Dodatek č. 1

„Modernizace studoven knihovny MENDELU – budova A – Stavební úpravy“

3. Prováděné změny jsou zaznamenány v technických listech změny č. 001, 002, 003 (dále jen „*TLZ*“), které jsou přílohou tohoto dodatku.

TECHNICKÝ list změny (TLZ)

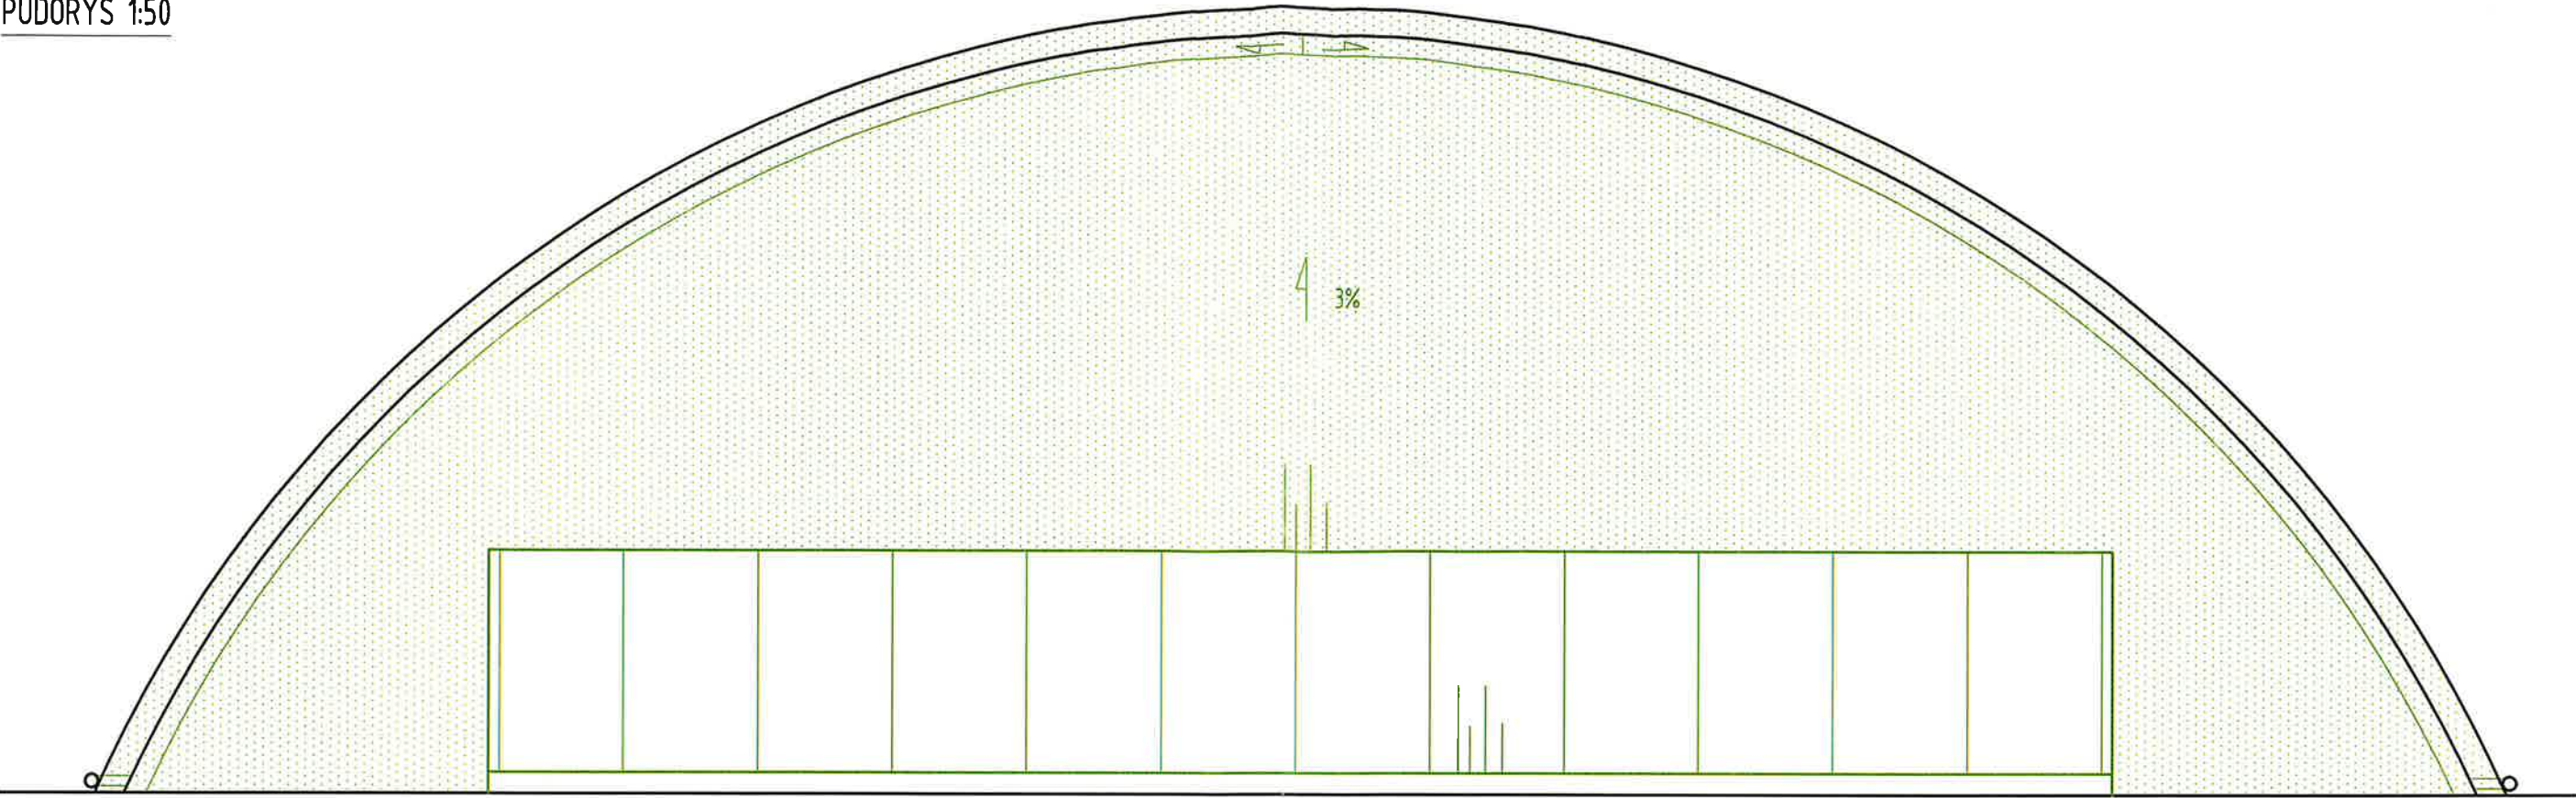
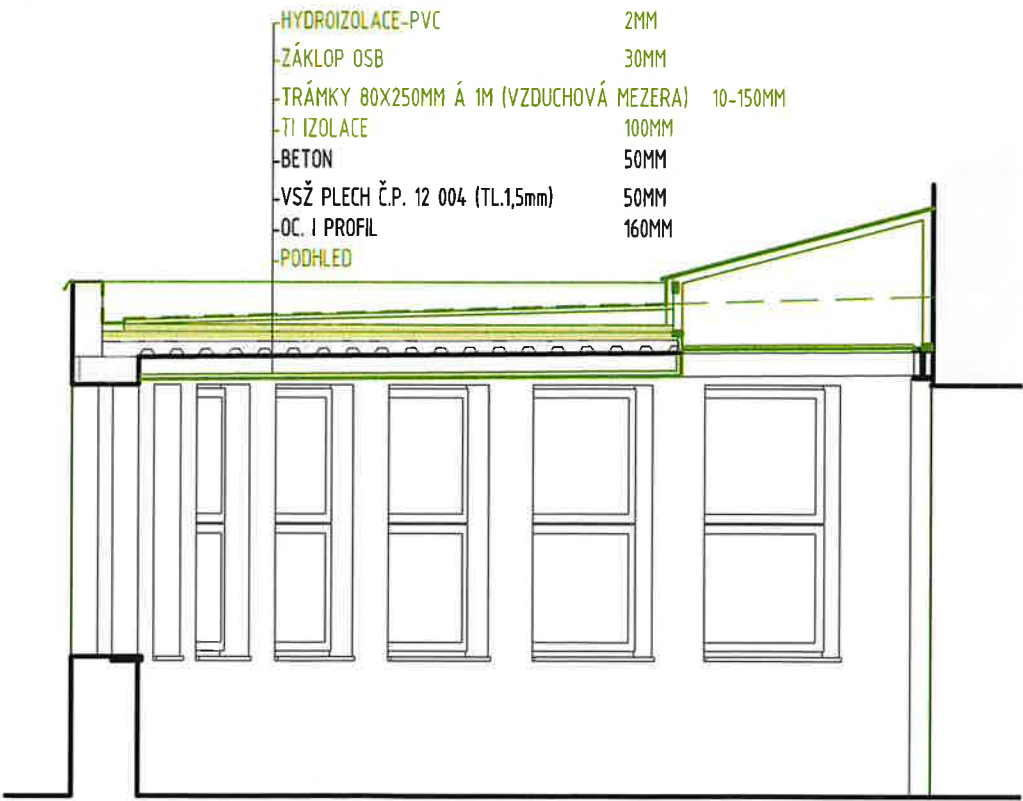
Popis bouracích prací:

- demontáž světlíku: Vrchní zasklení, spodní zasklení, nosná KCE světlíku, srovnání I profilu vynášející světlík do roviny žb
- demontáž střešního souvrství na nosnou KCI: PVC v celé ploše, vpustě, oplechování a detaily atiky, záklop, TI, parozábrany (jestli jsou), demontáž stávajícího SDK podhledu
- Dešťové svody zanechat

OBJEKT: D.1 SO 01 - Stavební úpravy			
VÝKRES : NÁVRH, PŮDORYS, ŘEZ AA		MĚŘÍTKO: 1:50	Č. VÝKRESU: 02

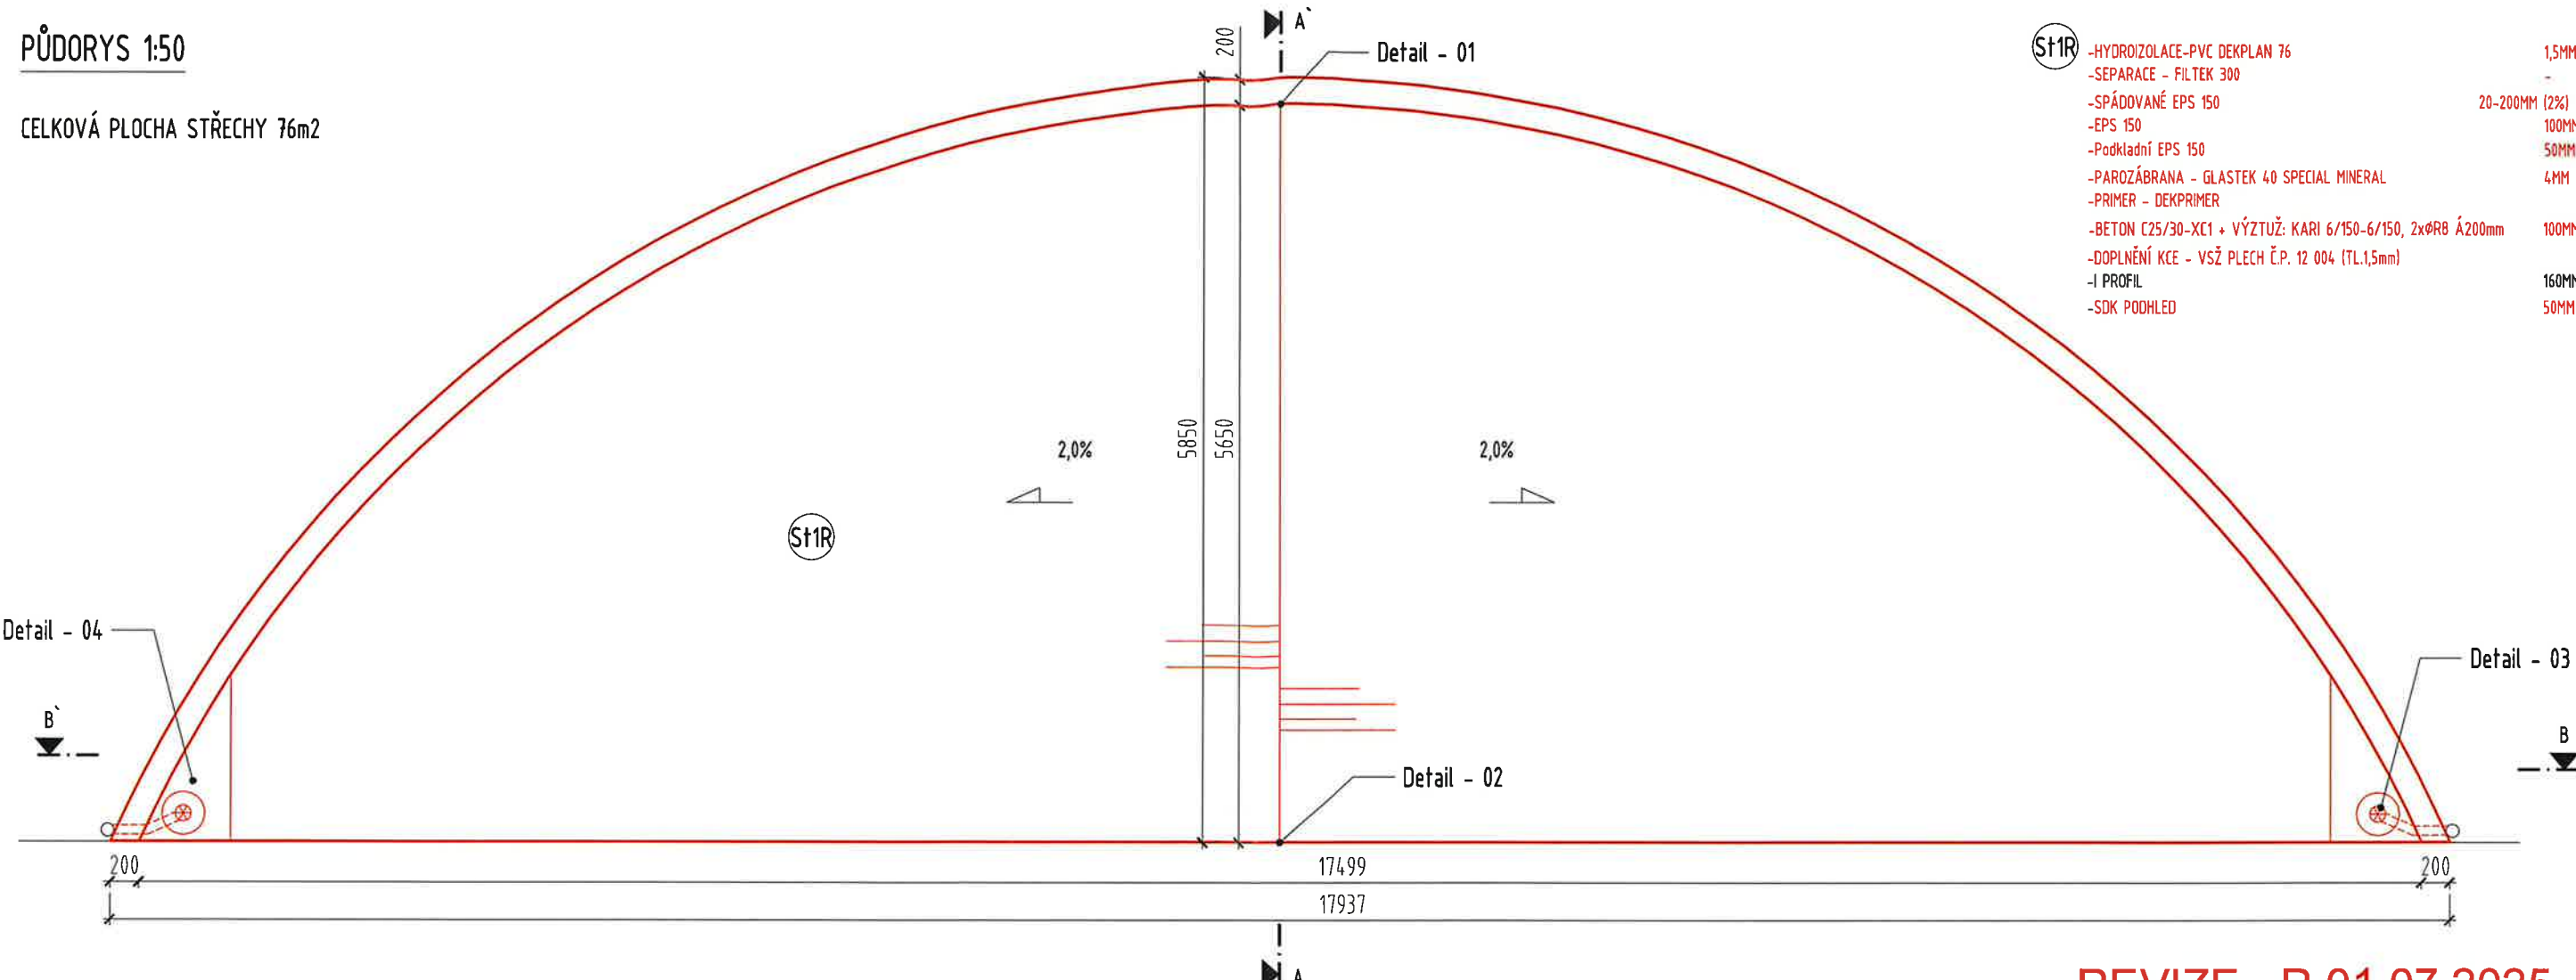
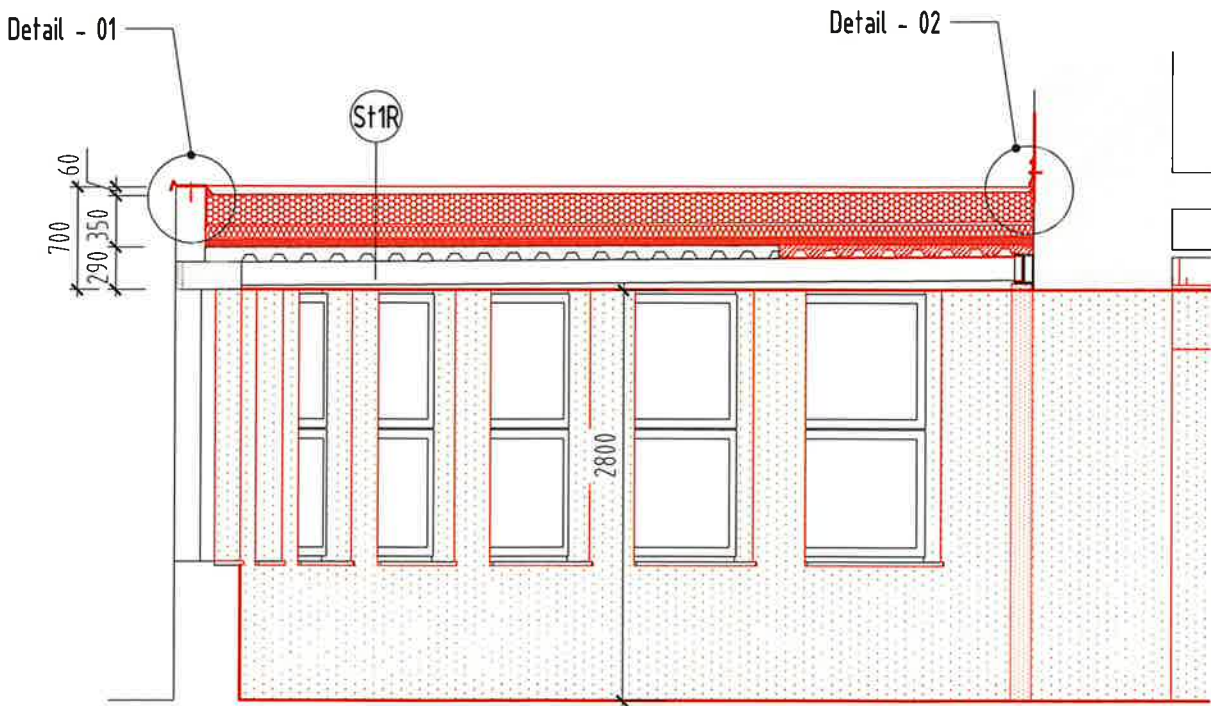
Nový návrh AD na provedení odstranění stávajících světlíků a provedení nového střešního pláště včetně části stropu pro světlík.

- S11R**
- HYDROIZOLACE-PVC DEKPLAN 76 1,5MM
 - SEPARACE - FILTEK 300
 - SPÁDOVANÉ EPS 150 20-200MM (2%)
 - EPS 150 100MM
 - Podkladní EPS 150 50MM
 - PAROZÁBRANA - GLASTEK 40 SPECIAL MINERAL 4MM
 - PRIMER - DEKPRIMER
 - BETON C25/30-XC1 + VÝZTUŽ: KARI 6/150-6/150, 2xØRB Á200mm 100MM
 - DOPLNĚNÍ KCE - VSŽ PLECH Č.P. 12 004 (TL1,5mm)
 - I PROFIL 160MM
 - SDK PODHLED 50MM

OBJEKT:	D.1 SO 01 - Stavební úpravy		
VÝKRES :	SANACE VLHKÝCH ZDÍ IC - I. ETAPA	MĚŘÍTKO:	Č. VÝKRESU:
		1:100	01

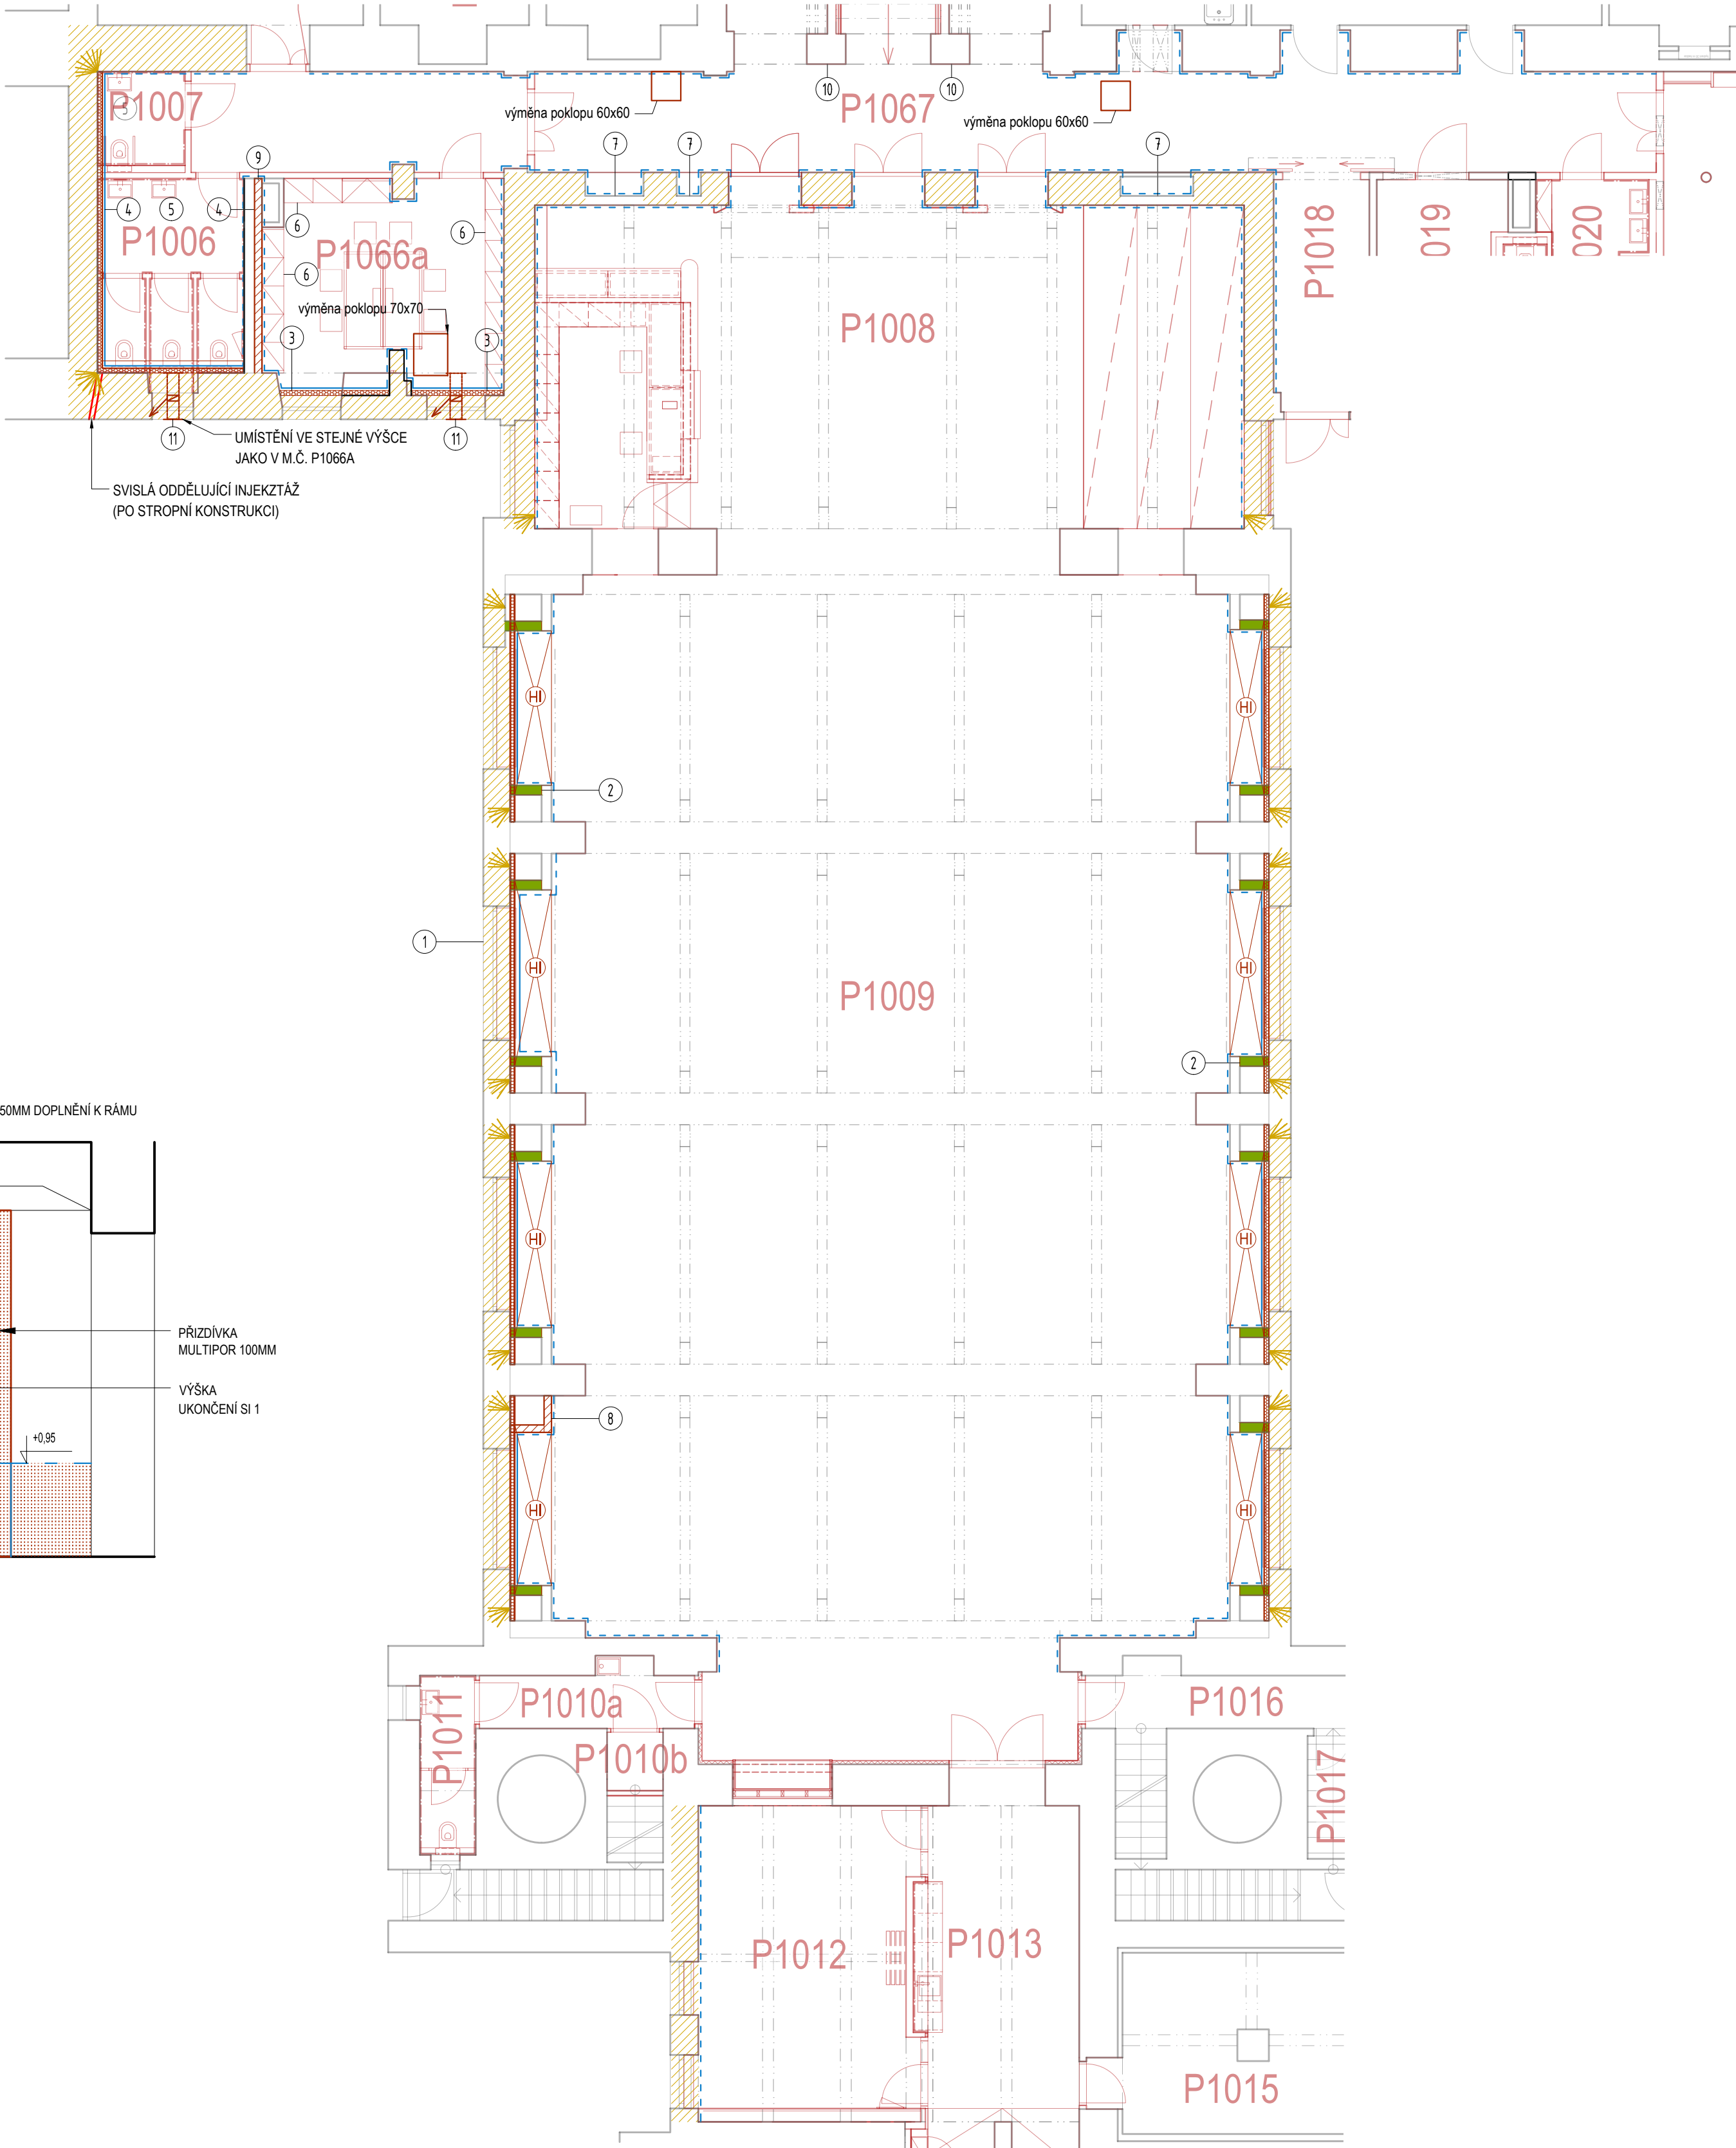
Po odstranění sádkartonového obložení stěn v informačním centru (IC) a přízdívek v přilehlých prostorách bylo zjištěno, že zdivo vykazuje vysoké procento vlhkosti, která byla způsobena již strávenou, nebo zcela chybějící hydroizolační vrstvou proti zemní vlhkosti.

S ohledem na zajištění dlouhodobé stability, zdravotní nezávadnosti a plné funkčnosti těchto prostor je nezbytné provedení komplexních sanačních prací, zahrnujících injektáže zdiva proti vztlínající vlhkosti, aplikaci sanačních omítek a ochranných nátěrů, zhotovení nových přízdívek a zajištění vhodného systému odvětrávání.

- T1 - DODATEČNÁ HORIZONTÁLNÍ IZOLACE STÁVAJÍCÍCH SVISLÝCH KONSTRUKCÍ SYSTÉMEM NÍZKOTLAKÉ INJEKTÁŽE (DO 10 BAR) NA BÁZI SILIKONATU A ESTERU S POUŽITÍM DO VELMI VYSOKÉHO STUPNĚ ZAVLČENÍ (85% NASYZENÍ ZDIVA VODOU), TATO INJEKTÁŽ VYTVOŘÍ HORIZONTÁLNÍ CLONU PROTI VZLIHÁJÍCÍ VLHKOSTI NA PRINCIPU VNITŘNÍ HYDROFOBIZACI PÓRŮ, JEJICH ZUŽENÍ A VYPLNĚNÍ (GELOVATĚNÍ) A DALE JEJICH ZPEVNĚNÍ. PROVEDENÍ S VRTY USPOŘÁDANÝMI VE DVOU RADÁCH NAD SEBOU, TZY. ŠACHOVNICOVĚ V RÁSTRU VRTU 150 x 80 mm.**
